Stadt Lindau (B)  
Stadtrat  
Öffentliche Sitzung  
Mittwoch, 31.01.2024

### BP Nr. 136 „Östliches Wannental“

- Abwägung der Stellungnahmen
- Billigung des Entwurfes zum Bebauungsplan
- Beschluss zur Beteiligung gem. §§ 3 Abs. 2 und 4 Abs. 2 BauGB

# 1. Bebauungspläne im Wannental

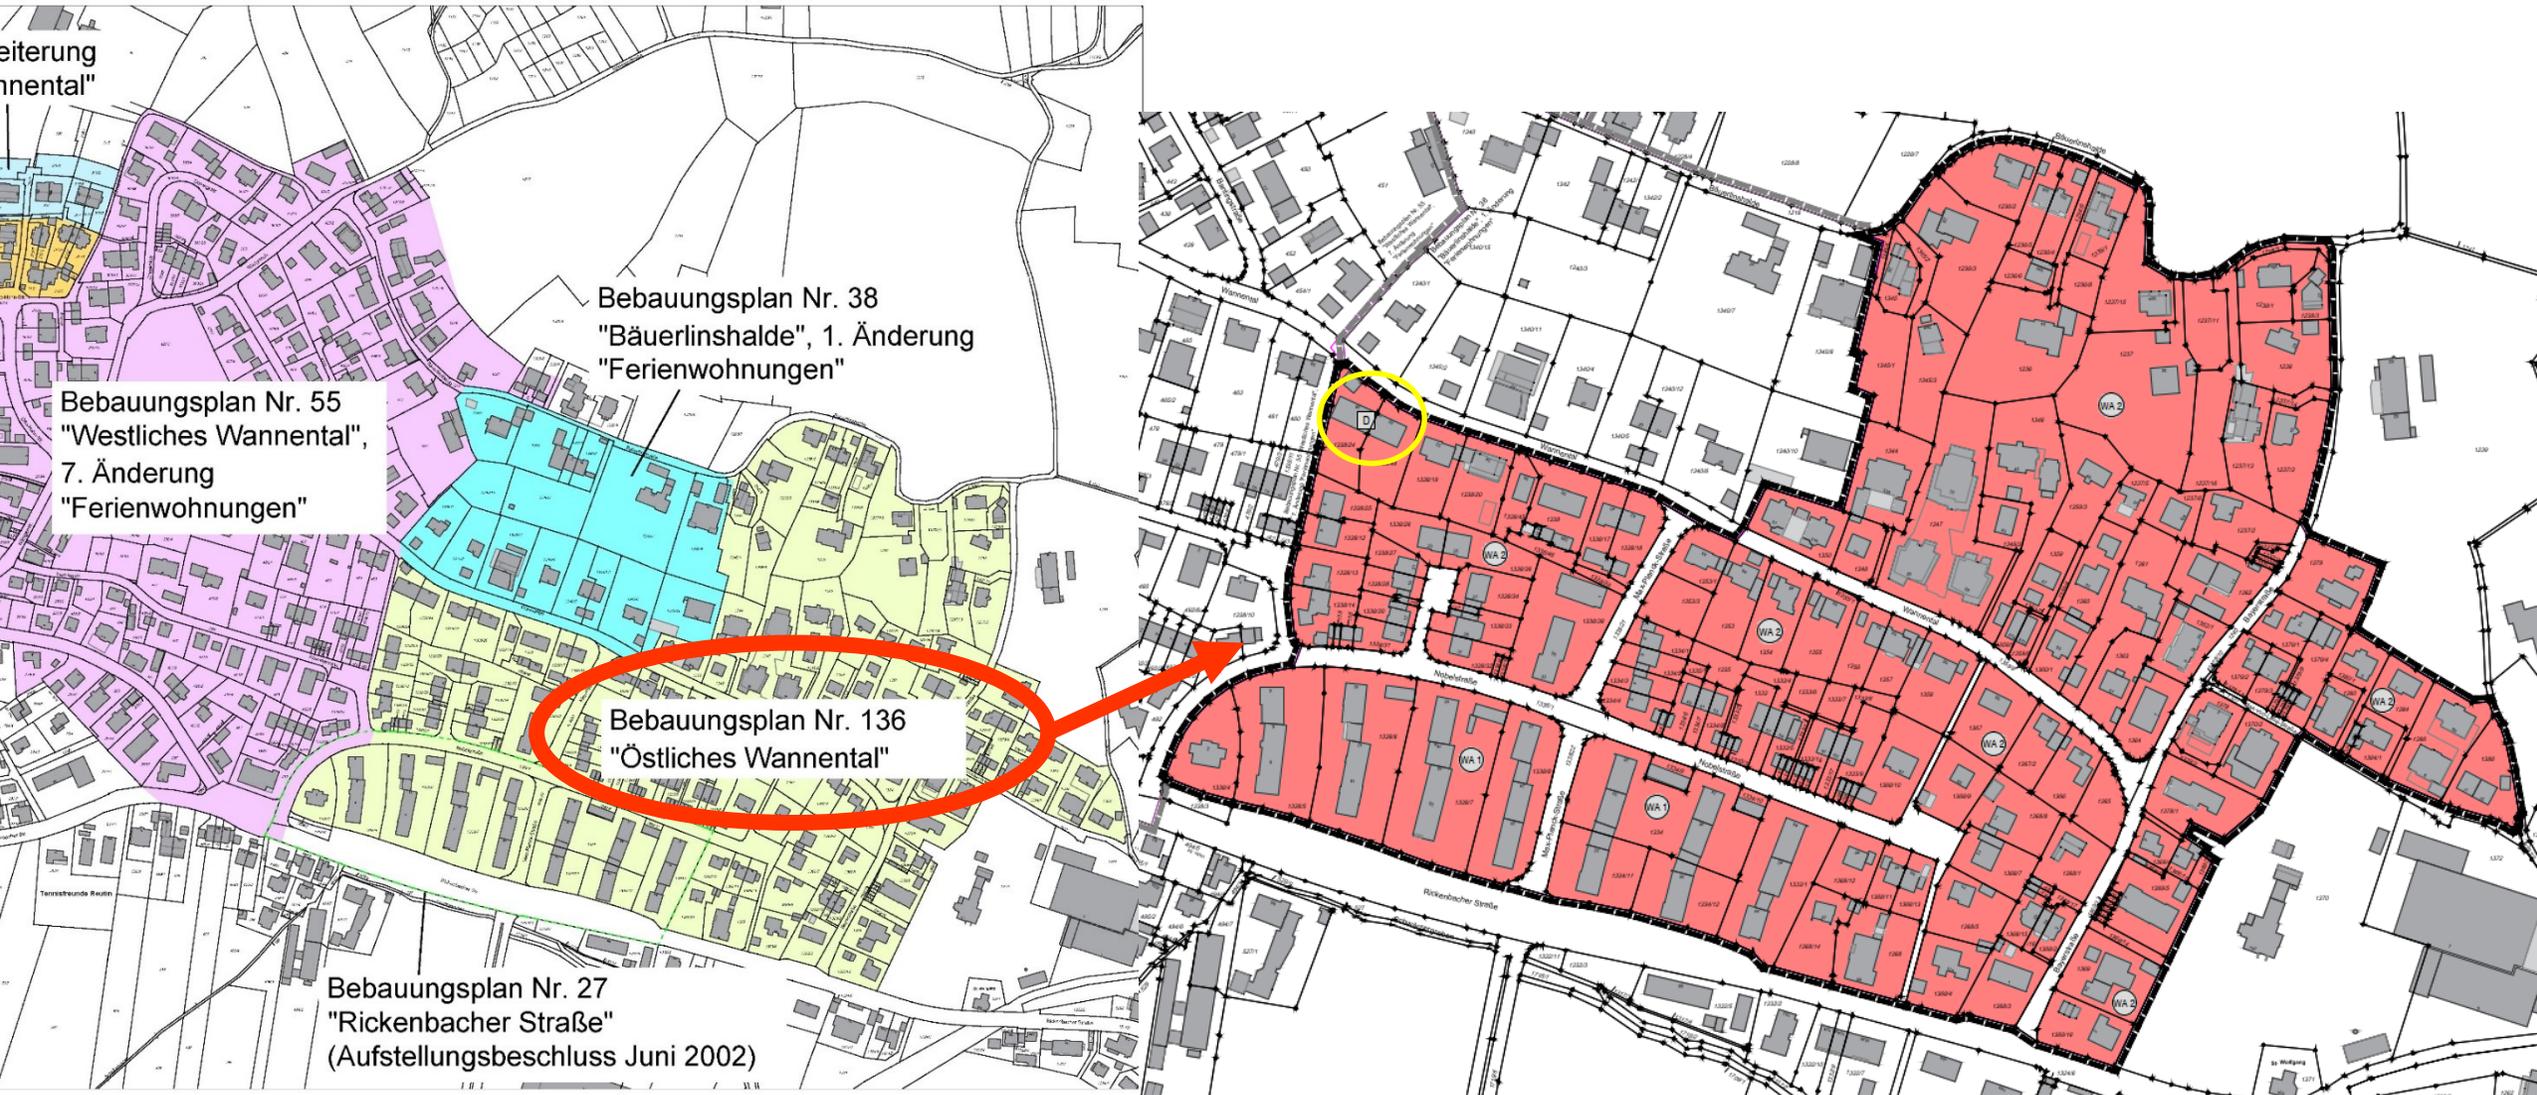
2.0	<b>Bayerisches Landesamt für Denkmalpflege</b> , per Schreiben am 22.11.2023	Seitens des Landesamtes werden keine Hinweise und Anregungen zum Bebauungsplanentwurf, hier Ausschluss von Ferienwohnungen erteilt. Es wird gebeten, das Denkmal im Geltungsbereich nachrichtlich mitaufzunehmen (ehem. Torggel, Walmdachbau, 18. Jhd. Aktennr. D-7-76-116-459).	Der Hinweis wird zur Kenntnis genommen und das Denkmal des ehem. Torggels nachrichtlich in den Plan übernommen.

Zudem wurde eine Planergänzung gegenüber dem Vorentwurf zum Bebauungsplan mit Stand vom 21.07.2023 vorgenommen. Es wurde das Denkmal nachrichtlich aufgenommen und der entsprechende Hinweistext ergänzt.
